UMWELTVERTRÄGLICHKEITSPRÜFUNG

Ersatzneubau Kraftwerk Traunfall

Energie AG Oberösterreich Erzeugung GmbH

UMWELTVERTRÄGLICHKEITSGUTACHTEN

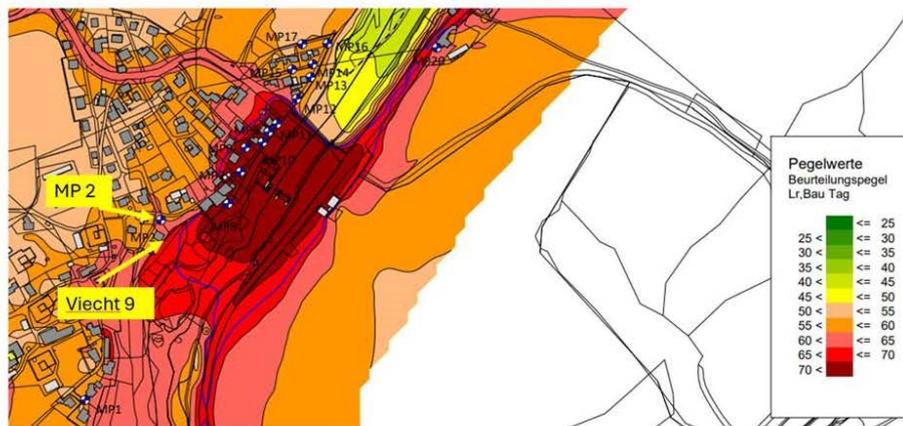
Viele andere Messpunkte im Bereich Viecht wurden vor den betroffenen Häusern aufgestellt. Dort ergaben die Messungen, dass während der Bauarbeiten Lärmschutzmaßnahmen zu treffen sind.

Direkt vor der Liegenschaft Viecht 9 wurde keine Messung durchgeführt, obwohl auch hier, durch den Standort nahe der Böschung, Lärmauswirkungen zu erwarten sind.

Wir befürchten, dass die Lärmbelästigung während der Bauarbeiten bei der Liegenschaft Viecht 9 die zumutbaren Werte überschreiten und somit eine wesentliche Auswirkung darstellen.

Bild 6 : Überschreitungsdauerlinie KW Traunfall (Quelle: Projektunterlagen)

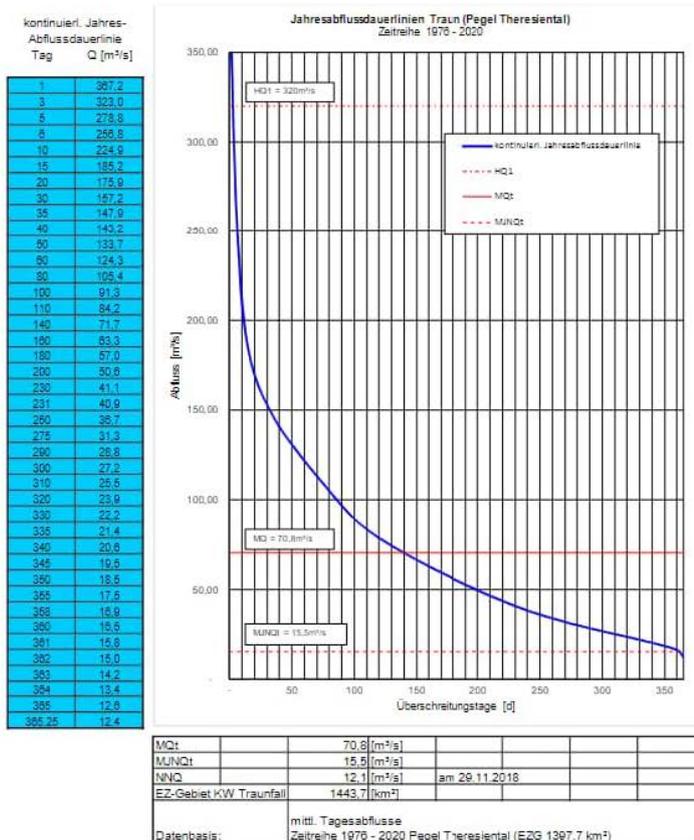
Verwiesen wird in diesem Zusammenhang auch auf die früheren Anmerkungen: „Maßnahmen zur optischen Adaptierung des Überfallbereichs (Betonsschwellen in Form von „Kunstkonglomerat“) sind noch erforderlich. Maßnahmen zum Ausgleich des Eingriffs in den Wildtierkorridor (z.B. Flächensicherung und Außer-Nutzung-Stellung im Nahbereich als Korridorsicherung – vgl. benachbarte UVP-Verfahren) sind noch offen.“
